Notitie Aanvulling MER Golfbaan de Haar

13 december 2012

Gemeente Utrecht, Golfclub de Haar, Advies- en Ingenieursbureau Oranjewoud, Empel & Van Aalderen

Belangrijkste vleermuiswaarden en (vleermuis)knelpunten (VZZ, 2006)

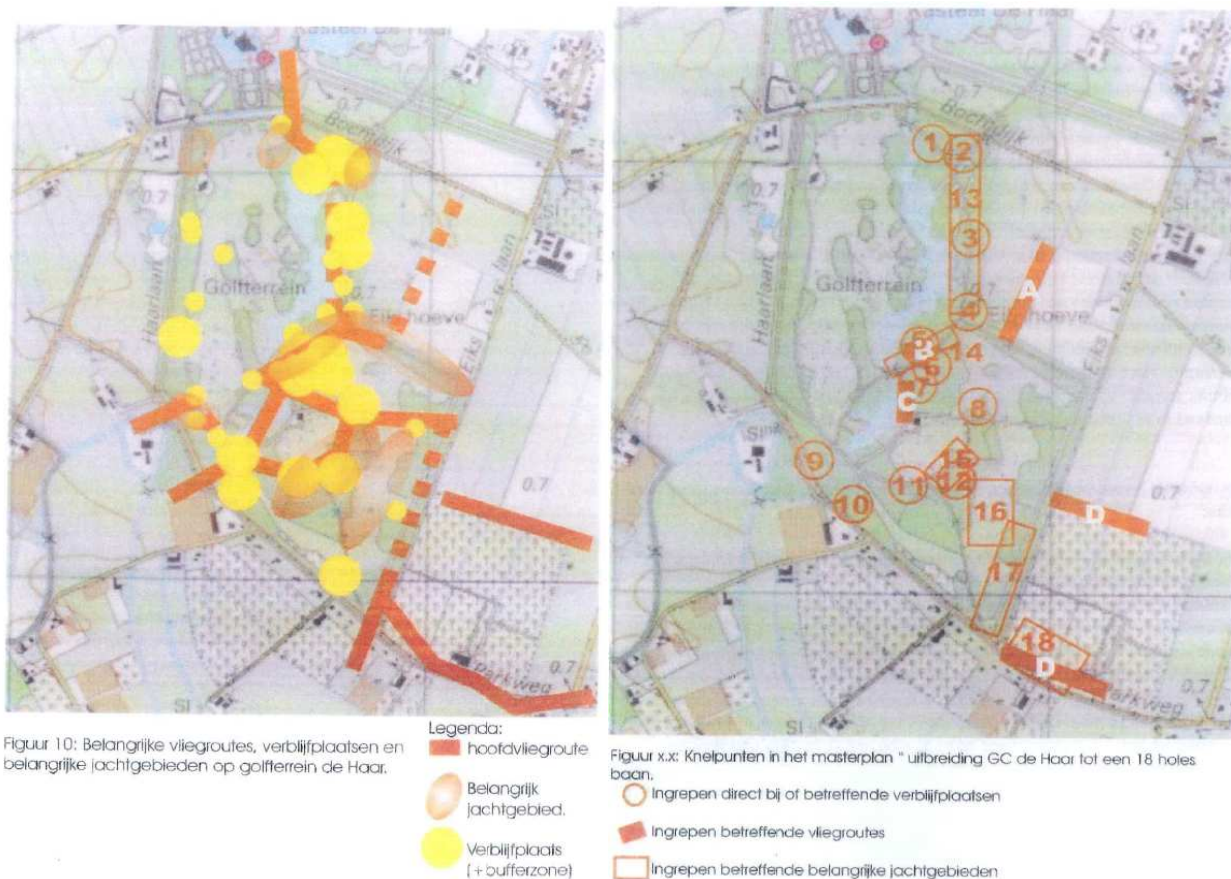
- hole 9 (gelegen in en nabij kerngebied)
- clubhuis, parkeerplaats, entree (gelegen nabij kerngebied)
- hole 2 en 3 (verlies elzensingels)
- omzetting van bos naar park algemeen langs randen en lanen park
- hole 7 (nabij 2^e kerngebied)
- Gebied tussen hole 16 en 17

Op basis hiervan is in de jaren hierna in overleg met Natuurmonumenten en VZZ het ontwerp voor de golfbaan aangepast om het effect op vleermuizen zo gering mogelijk te maken en te voldoen aan aanbevelingen van de VZZ. Met name de lay-out van de holes, 5, 7, 8 en 9 is meerdere keren aangepast, waarin een balans is gezocht tussen golfbaanwensen, ecologische waarden en landschappelijke / cultuurhistorische waarden (zie verder bij voorjaar 2009).

Figuur x.x: Knelpunten in het masterplan "uitbreiding GC de Haar tot een 18 holes baan.

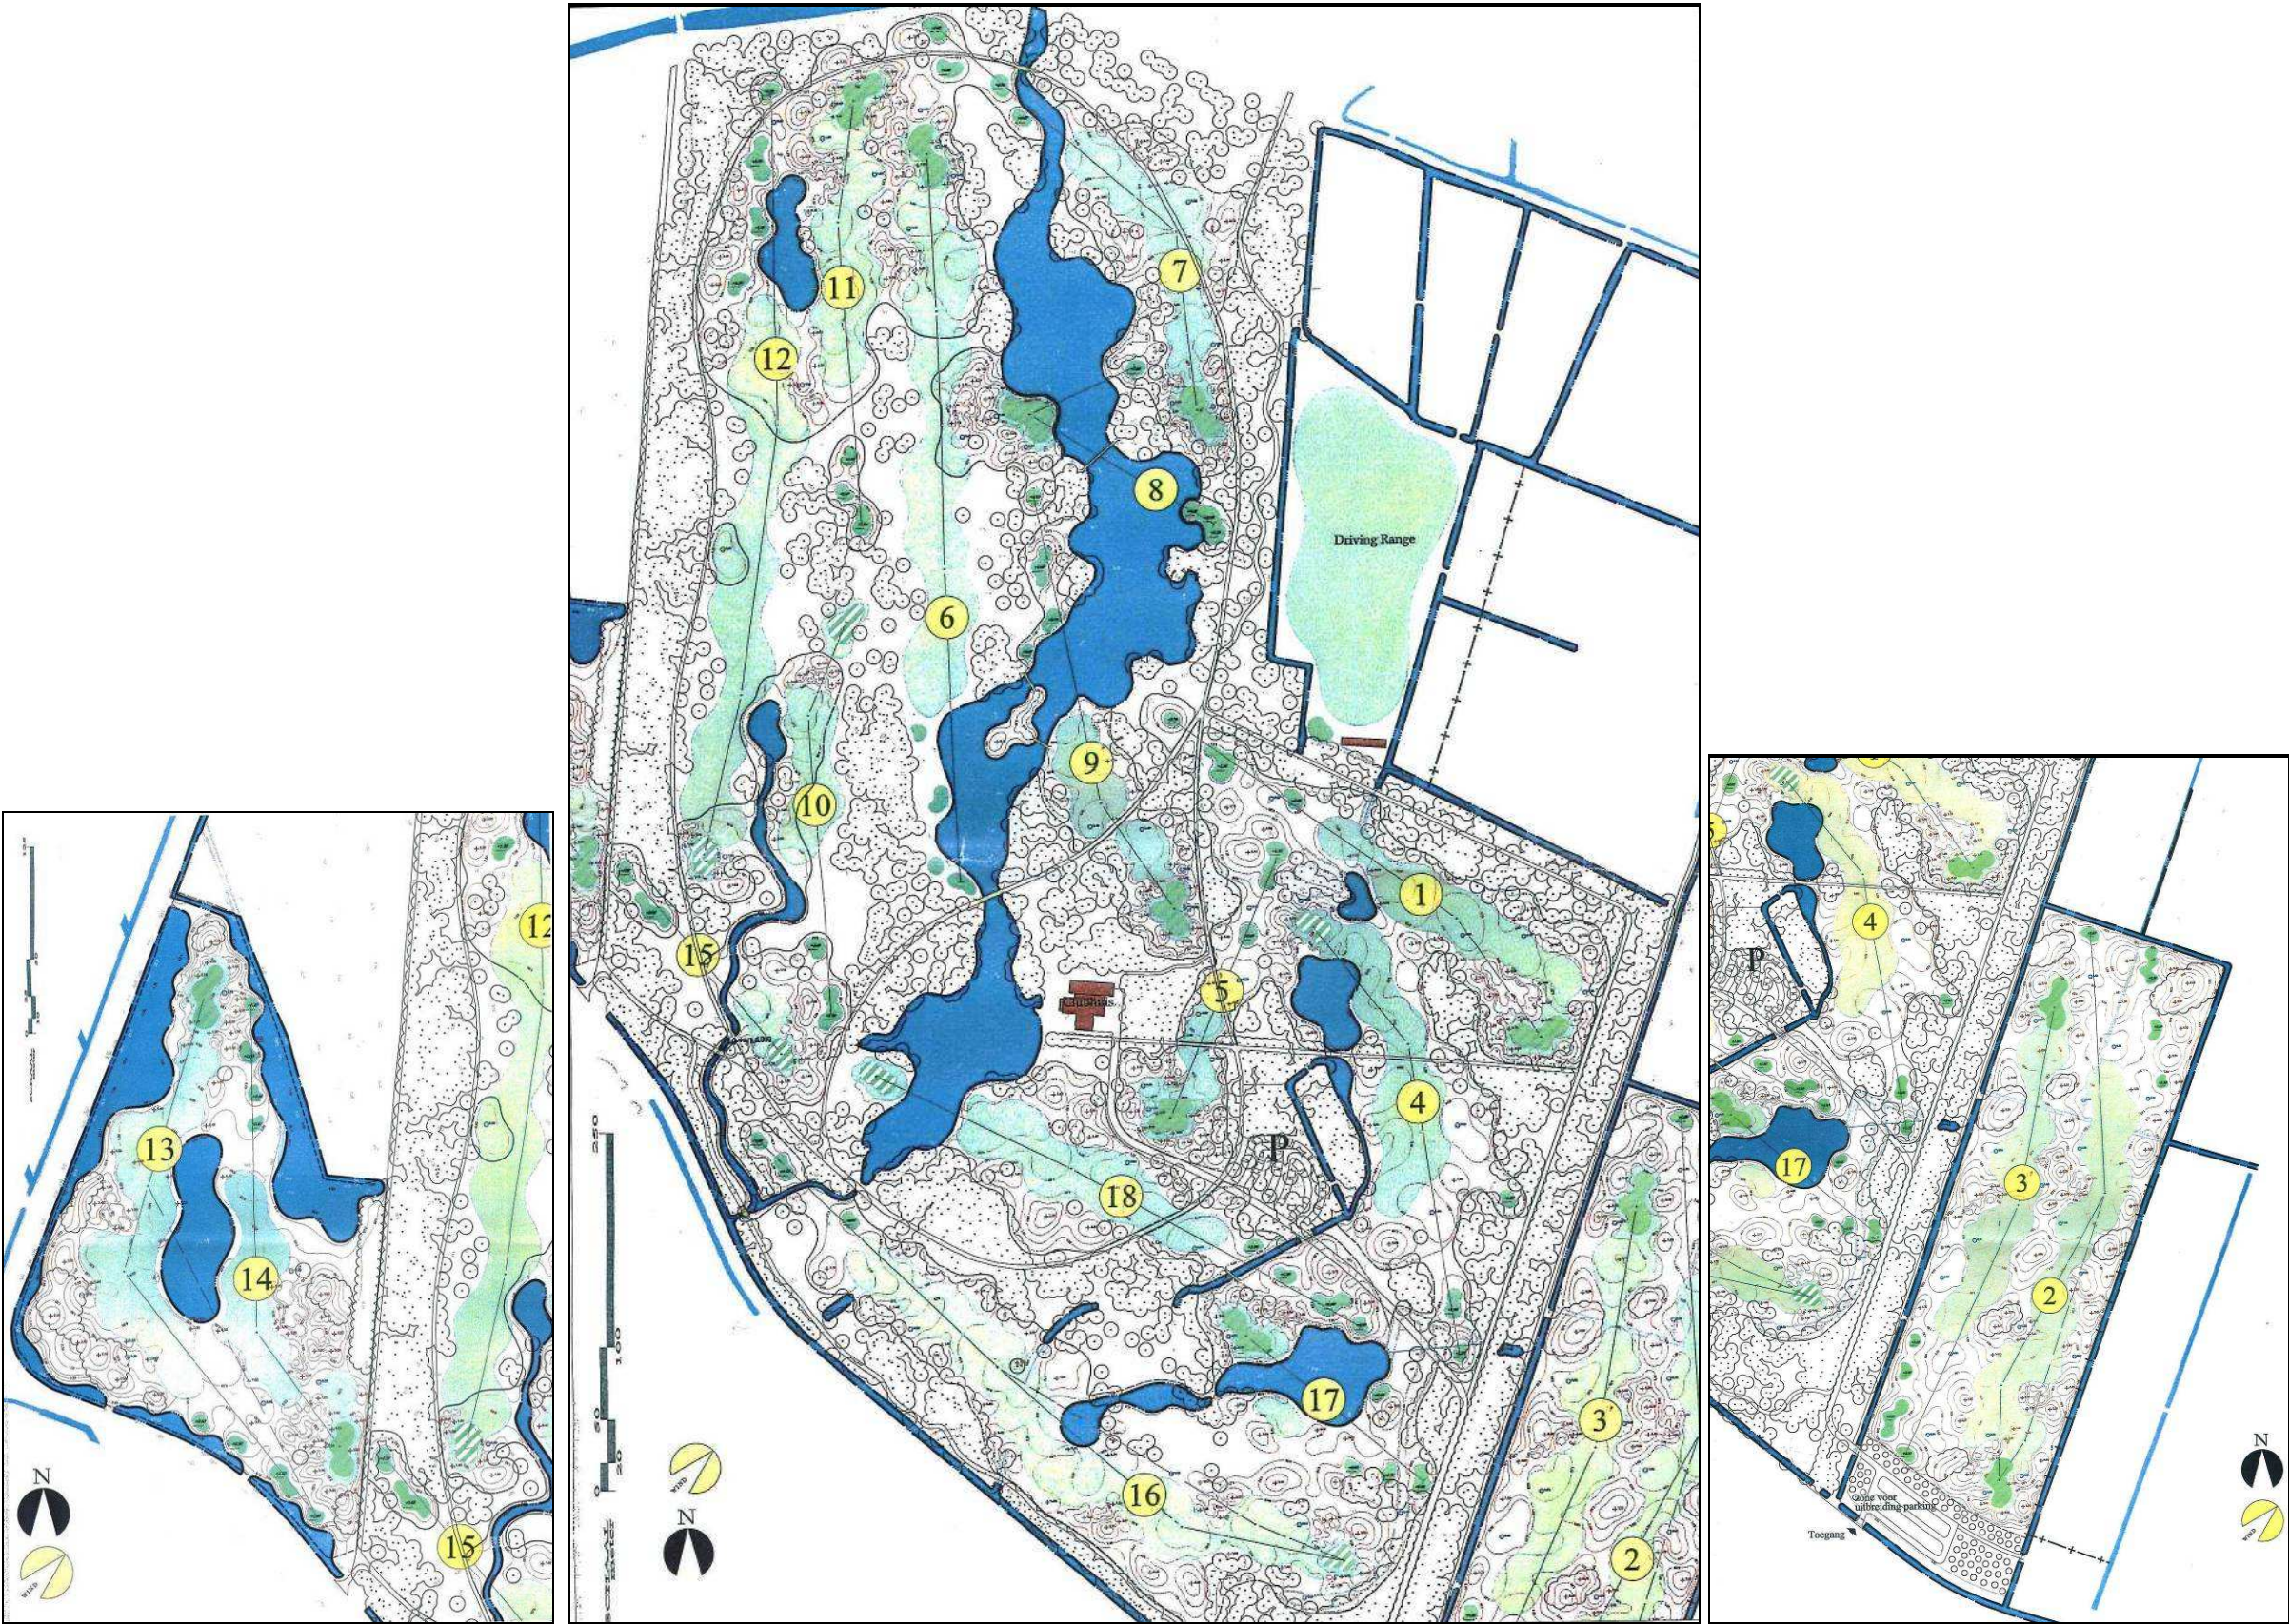
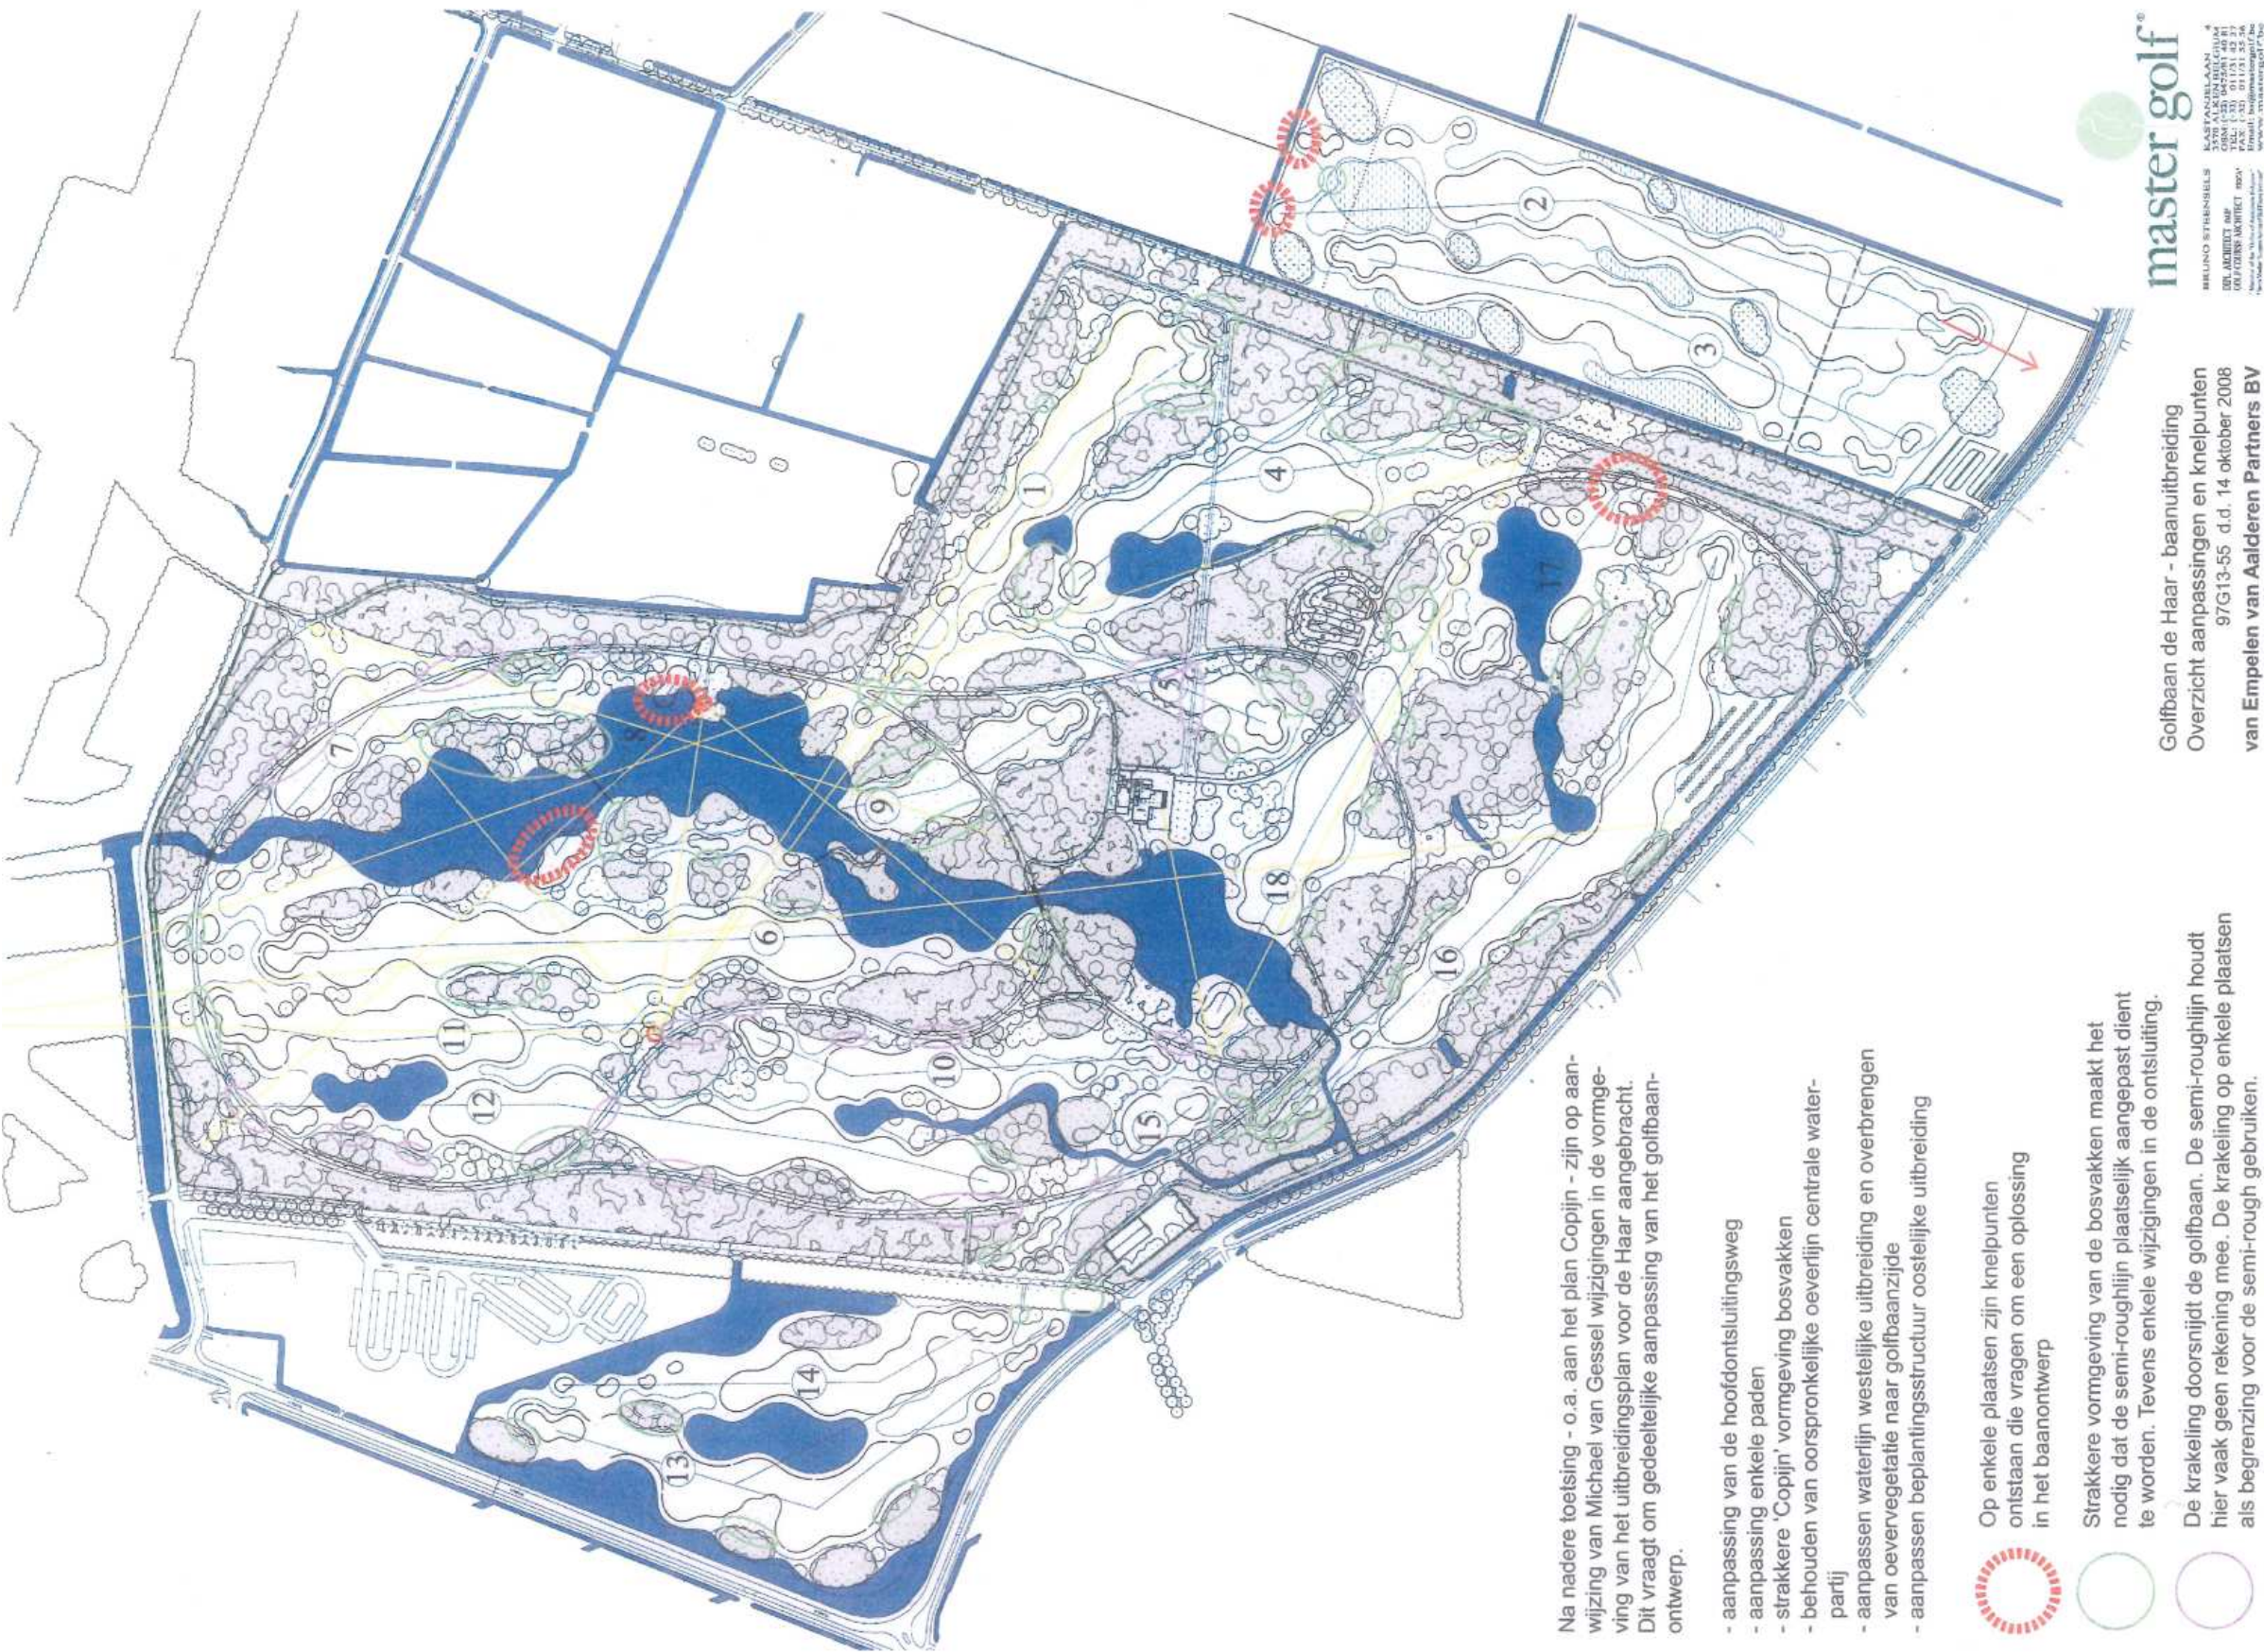
- Ingrepen direct bij of betreffende verblijfplaatsen
- Ingrepen betreffende vliegroutes
- Ingrepen betreffende belangrijke jachtgebieden

Figuur 1. Aanpassingen op hole 9 in de rood-gearceerde terreindelen.

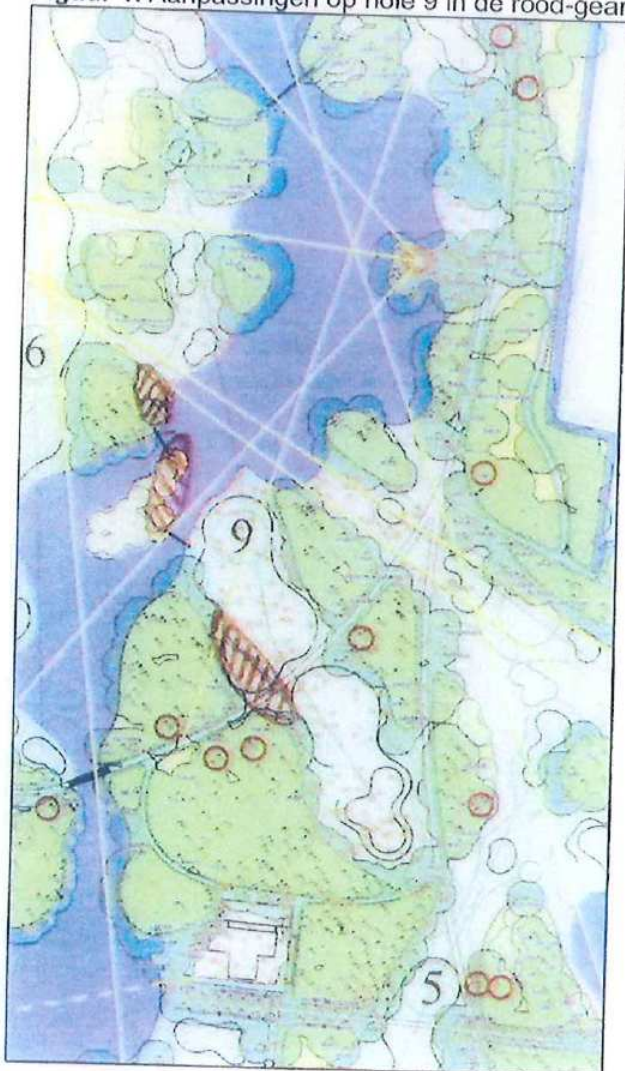
4. Voor de aanleg van hole 9 wordt een groot bosgedeelte opgesplitst in vijf kleinere delen. De aanwezige bomen met vleermuisverblijfplaatsen worden weliswaar gespaard, maar het gebied wordt in het huidige ontwerp wel veel windgevoeliger (bij een koude noordwestenwind) met negatieve effecten op het microklimaat van de verblijfbomen. Het ontwerp wordt aangepast door het eiland in noordelijke richting te verschuiven, op het eiland oude bomen die meer wind vangen te planten, minder bomen aan de noordwest-kant van de hole te kappen (eventueel is kap alsnog mogelijk wanneer de bomen op het eiland volgroeid zijn) en aan de zuidwestelijke kant van het pad dat door de hole loopt één boom te laten staan (zie figuur 1). Op deze wijze wordt koude wind uit een noordwestelijke richting optimaal tegengehouden wat betreft de bomen met vleermuisverblijfplaatsen, terwijl de hole kan worden gerealiseerd. De aanleg en beplanting van het eiland dienen te zijn uitgevoerd en functioneel te zijn voordat de bomenkap ten behoeve van hole 9 wordt uitgevoerd.
